日本原燃株式会社	
資料番号	濃縮個別 28 R0
提出年月日	令和3年6月1日

今後の修正の方針について

本資料は、第4回申請及び新型遠心機への更新等に係る申請の基本設計方針、仕様表、設備リスト等の今後の修正の方針を示すものである。

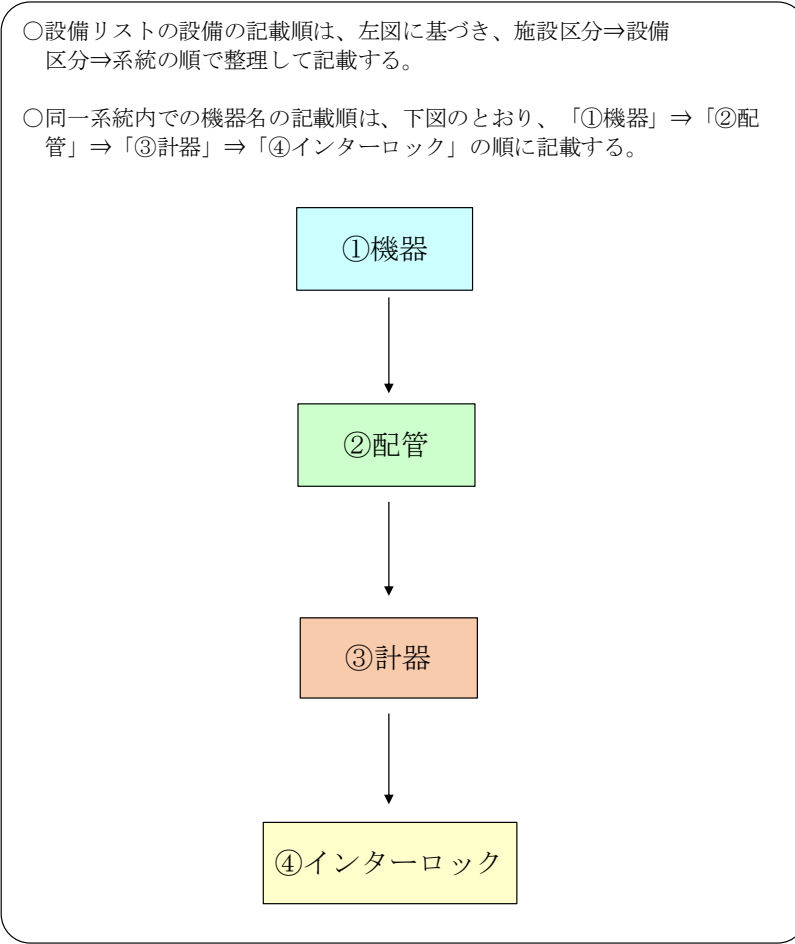
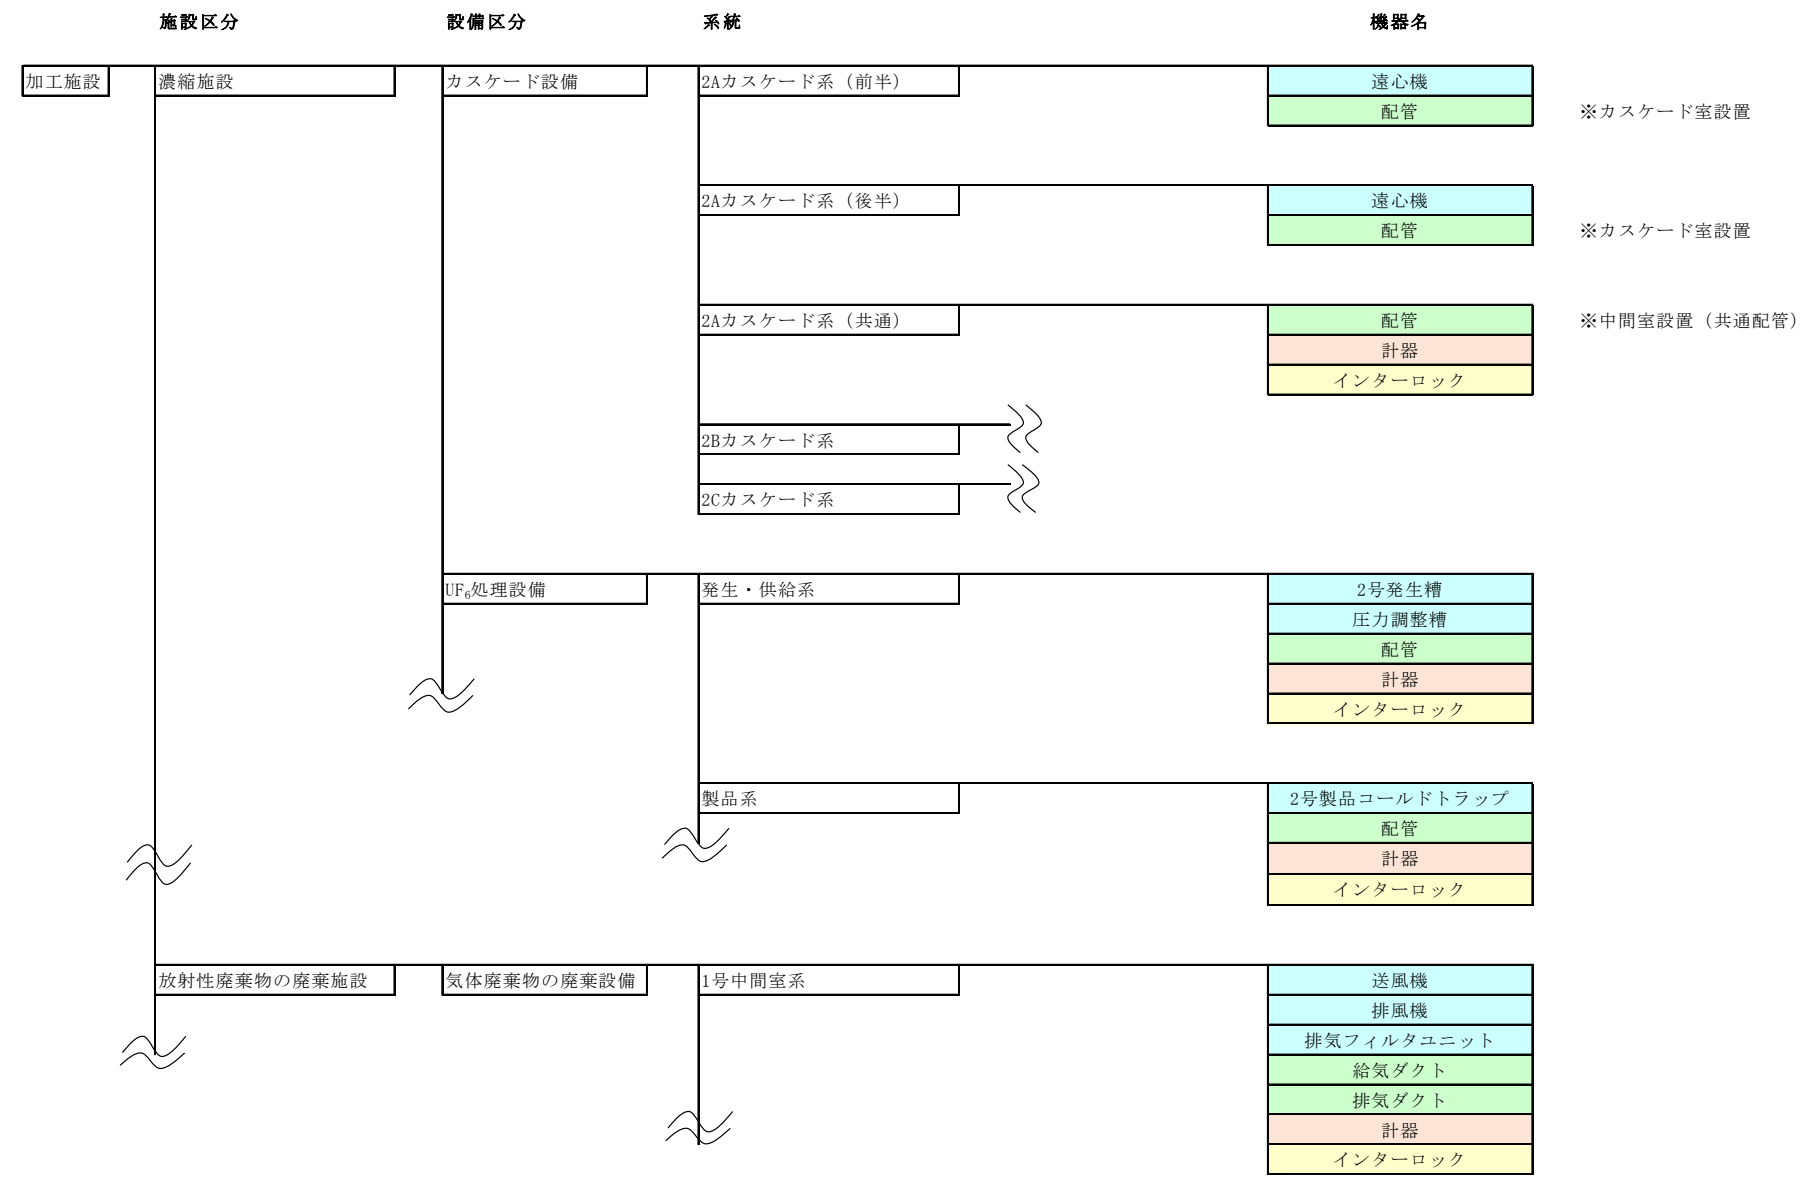
(2) From to 表記に係る変更

○設備リストにおける主要配管及び排気ダクト等の機器名について、説明対象となる技術基準適合性の項目が同じものはFrom to に分解せず、系統ごとに“主要配管”、“排気ダクト”等と纏めて記載することとする。

設備リストを作成する目的は、事業変更許可申請書で担保した事項及び技術基準の要求事項を満足するための設備を網羅的に抽出し、設工認申請書において抽出された設備と技術基準適合との関係を明確にすることである。旧版の設備リストにおいては、主要配管及びダクトの機器名を仕様表のFrom to 表記名にあわせて細分したものを記載していたが、主要配管及びダクトがFrom to 表記で数行にわたって記載される場合があり、設備リストが煩雑で全体を確認しづらいものになっていた。

系統ごとに“主要配管”等と記載することで、網羅的に主要配管等を整理しつつ、技術基準適合との関係を簡潔かつ明確に示すことが可能であるため、上記のとおり表記方法を見直すこととする。
